ACTA DEL COMITÉ TÉCNICO DE PATRIMONIO N°15 (EXTRAORDNARIO)

COMITÉ TÉCNICO DE PATRIMONIO HISTORICO Y CULTURAL

**DESARROLLO DE SESIÓN No. 15 DEL COMITE TECNICO DE PATRIMONIO
10 de agosto de 2023**

PLANTA PISO I

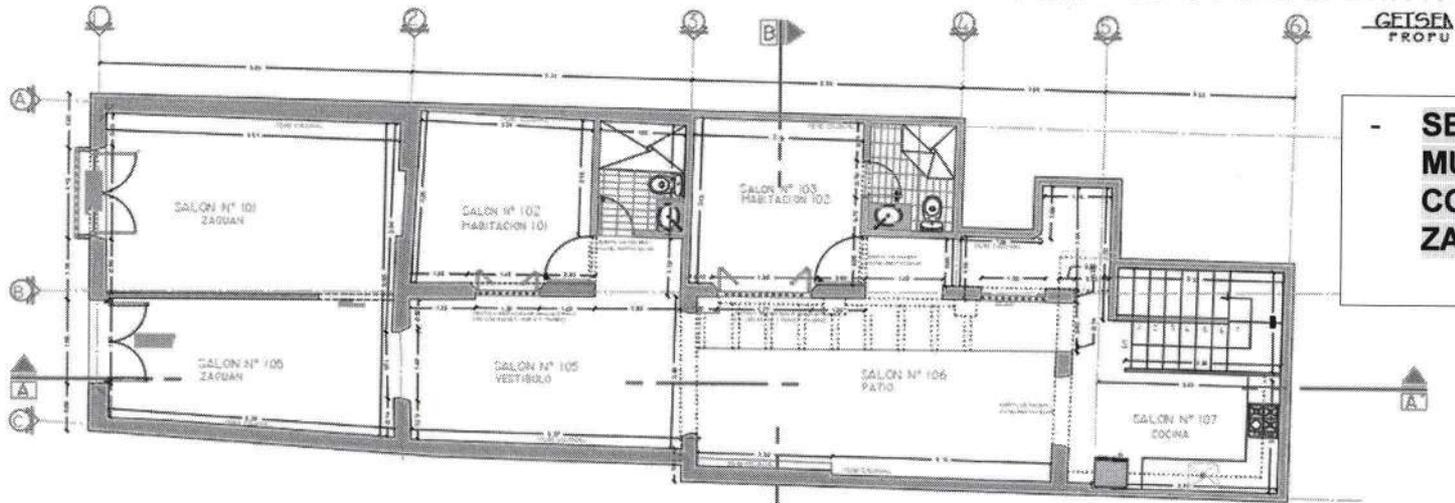
- En el proyecto se demuele la configuración del Zaguán, al demolerse el muro divisorio, está acción no esta permitida.
- Teniendo en cuenta la tipología del predio y las características actuales del mismo, y viendo que en los planos de calificación se habla de conservación de cubierta, revisar el cambio de teja romboidal por teja de barro en la propuesta.

**SE REINTREGA EL
MURO QUE
CONFIRMA EL
ZAGUAN.**

CORTE A-A'

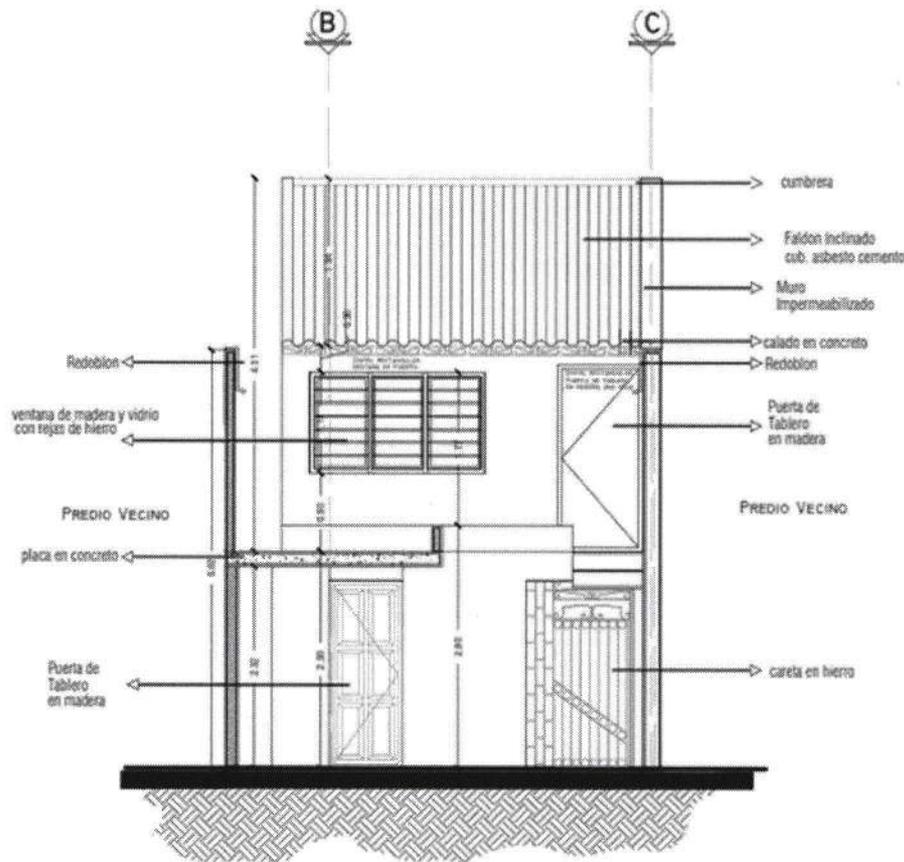
- Se mantiene una parte de la crujía lateral con cubierta plana.
- La configuración de las ventanas de la crujía lateral no es tipológica.
- Cierre vertical, que sube hasta la cubierta plana (ver corte B-B').
- Se propone nuevo remate de cubierta inclinada en crujía lateral.

- CIERRE VERTICAL, QUE SUBE HASTA LA CUBIERTA PLANA EN ROJO.
- CONFIGURACIÓN DE LAS VENTANAS DESPROPORCIONADA.
- SE ELIMINÓ EL TERCER PISO DE LA CRUJÍA POSTERIOR.
- SE PROPONE NUEVO REMATE DE CUBIERTA INCLINADA EN CRUJÍA LATERAL

- En la crujía lateral, se observa una placa la cual no permite el remate de la cubierta a un agua, retirar la placa o buscar la forma de mimetizar la misma.
- Eliminar el volumen que se conforma a partir de la configuración de la placa anteriormente mencionada, el cual se observa en el corte A-A con claridad. No se puede prolongar dicho como se está proponiendo.
- Revisar la proporción de las ventanas, las que se están planteando tienen una configuración atípica y al ser restauración tipológica debe aplicarse la configuración según la tipología del inmueble. Esto principalmente en la crujía lateral.
- La especificación de la cubierta aparece como teja colonial, se debe especificar el material como se observa en la planimetría, la cual en este caso es teja romboidal de enganche.

CORTE C-C'

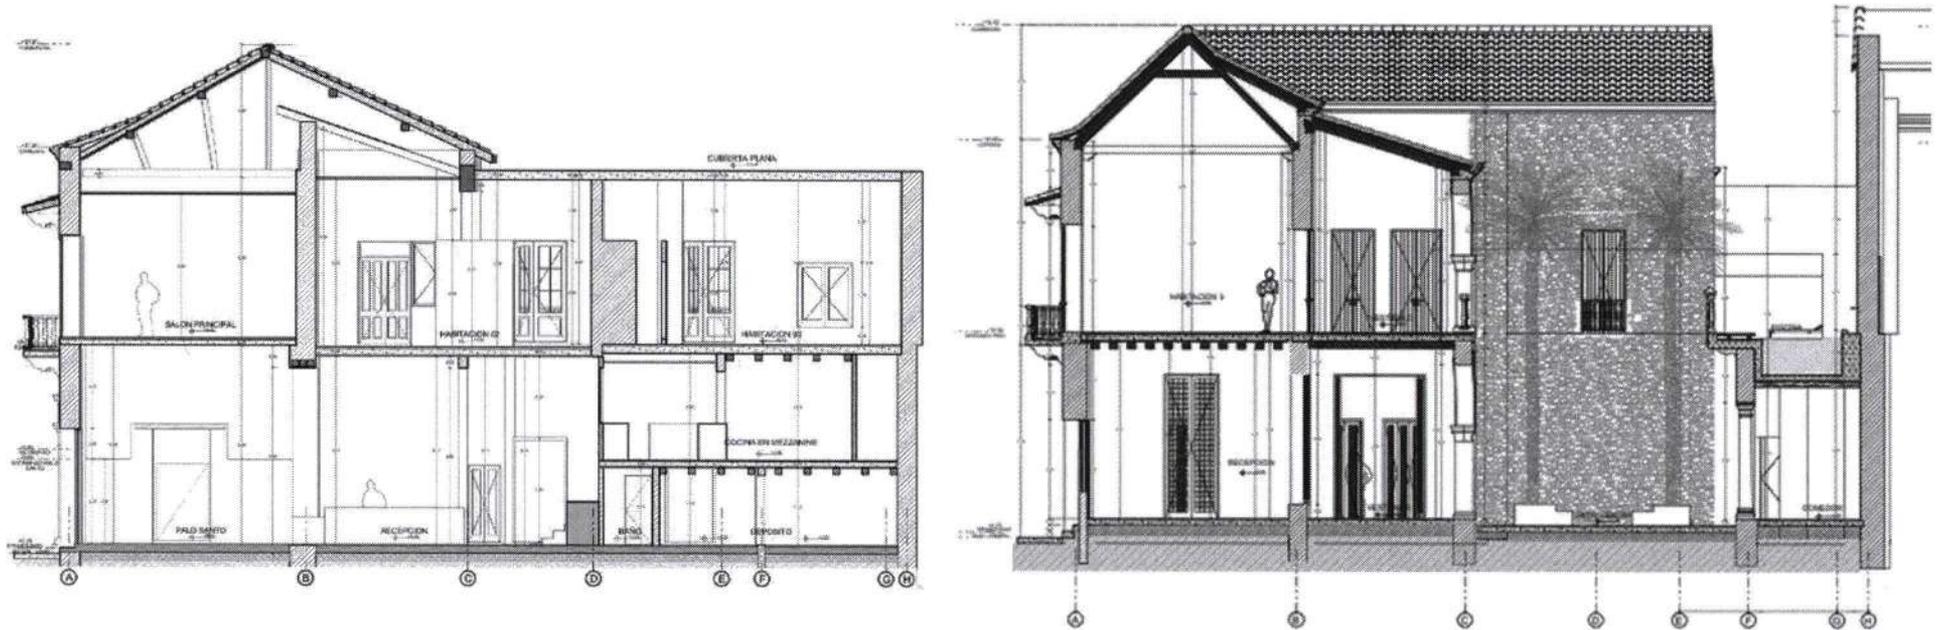
El corte de la propuesta no se encuentra en la misma ubicación que se muestra en el levantamiento. El corte de propuesta, debería cortar en la terraza donde se ubica el ascensor cubierto con la salida de la escalera, Parte del detalle se ve en el corte A-A'
